Detaljregulering for Geilo Fjellandsby Felt 1 & 3 - 3. gangs behandling

Rådmannens innstilling

Utvalg for plan og utvikling vedtar å legge forslag til detaljregulering for Geilo fjellandsbyen felt 1 og 3 ut til begrenset høring, med følgende endringer:

Fig. 1. Parkeringsfelter

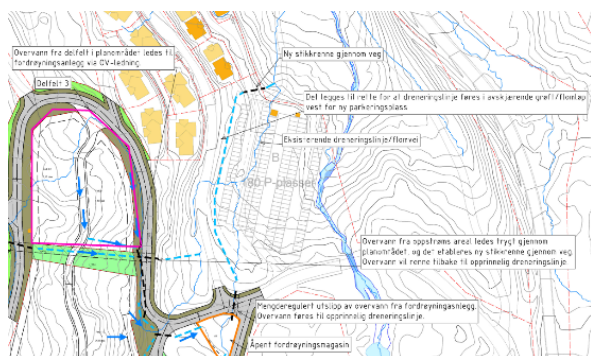
Det vises til vedlagt saksprotokoll fra 1. gangs behandling den 15.05.25. UPU vedtok som rekkefølgekrav at p-felt B skal være ferdig etablert før det gis igangsettingstillatelse innen felt 1, og dette var også i tråd med rådmannens anbefaling ved 1.gangs behandling. Mht. de nærmeste utbygde og planlagte enhetene til p-felt B (felt 2, 4, 7, 8, 9 og 10), vurderes det at kapasiteten på dagens p-felt B (ca. 60 parkeringsplasser) allerede kan bli utilstrekkelig ved første brukstillatelse i felt 1. Dette skyldes at hvert byggetrinn er planlagt med om lag 90–110 boenheter (jf. planbeskrivelsen).

Den sørlige delen av felt 1 benyttes i dag også til parkering, benevnt som «P4 Kikut C, ved Kikut Bistro» (ref. SkiGeilo/OnePark). Igangsetting av utbygging innen felt 1 vil samtidig medføre bortfall av et betydelig antall parkeringsplasser ved Kikut Bistro. Planbeskrivelsen oppgir ikke hvor mange parkeringsplasser som i dag er etablert ved Kikut Bistro, men basert på tilgjengelig areal fremstår området som større enn dagens p-felt B, jf. figur 1 nedenfor.

Rådmannen finner det vanskelig å se at det foreligger et faglig grunnlag for å anbefale en annen løsning enn den som ble lagt til grunn både ved 1. gangs behandling og behandling i

Fig. 3. Prinsippskissen fra bestemmelser

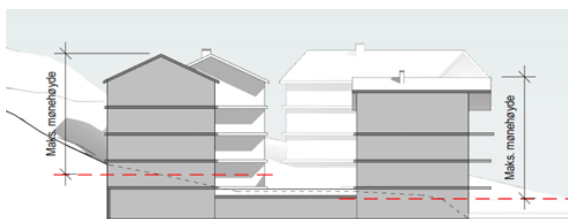
Planfremmer foreslår at maks. mønehøyde skal måles fra gjennomsnittlig planert terreng. Videre legges det til grunn at mønehøyde for «sammenhengende bygningskonstruksjoner» skal beregnes ut fra gjennomsnittlig planert terreng for hvert enkelt «bygningvolum», jf. prinsippskisser (se figur 3 under). Rådmannen vil ikke anbefale at reguleringsbestemmelser vedtas med henvisning til en prinsippskisse alene, uten tilstrekkelig presisering i bestemmelsene. Begrepet «sammenhengende bygningskonstruksjoner» er også ikke nærmere definert eller redegjort for i planbeskrivelsen.

Planbeskrivelsen nevner at «Avklaring av de ulike utbyggingstrinnene i området vil måtte komme som et resultat av etterspørsel i markedet, og funksjons- og konstruksjonsmessige forhold ifm. byggeplanprosjektering.» Det foreligger derfor usikkerhet knyttet til fremtidig utbygging, herunder mulighet for flere byggetrinn enn det som er beskrevet i planmaterialet, samt involvering av flere utbyggere med ulike tilnærminger til utforming av utbyggingsvolum, herunder etablering av felles p-kjeller. I denne sammenheng vises det til figur 3 under, som illustrerer byggegroper slik de fremgår av planbeskrivelsen.

Forslag til plankart angir ikke kotehøyder, og planforslaget sikrer dermed ikke tilstrekkelige begrensninger knyttet til terrengoppfylling etter sprengningsarbeider. For å ivareta kontroll med terrengbearbeiding og byggehøyder, anbefaler rådmannen at maks. mønehøyde (i kote) fastsettes i plankart. Det vises her til løsning vedtatt for SkiGeilo Lodge i 2024, hvor det er sikret at p-kjeller etableres under feltene med angitt planeringshøyde i plankart, og at planeringshøyden også gjelder for nytt terrengnivå etter oppfylling.

Rådmannen anbefaler på denne bakgrunn at både maks. mønehøyde (MH, angitt i kote) og maks. planeringshøyde (PH, angitt i kote) fastsettes direkte i plankartet. Dette vil bidra til å redusere tolkningsrom i etterfølgende byggesaksbehandling og sikre en forutsigbar utvikling, også med hensyn til innkomne merknader.
